Teknisk Cirkulære Nr. 68

19.11.1951

Pakning for Udløserpind

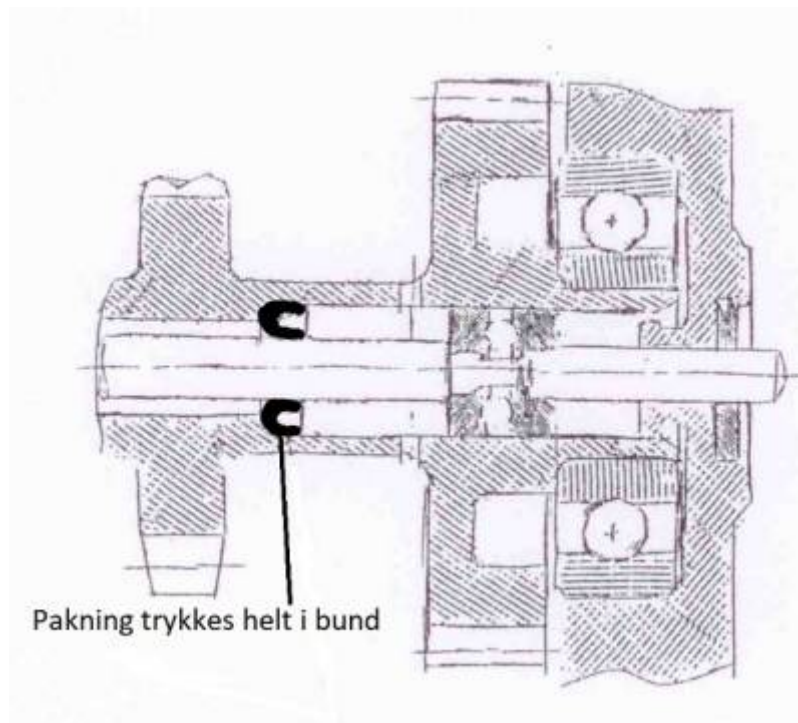
Den paa teknisk Cirkulære Nr. 60 (og 47) viste Gummipakning 7973-2 for Udløserpind skal trykkes helt i Bund i Gearblokken, da den ellers kan lukke for Smørehullerne til Udløserlejet.

Se Skitsen.
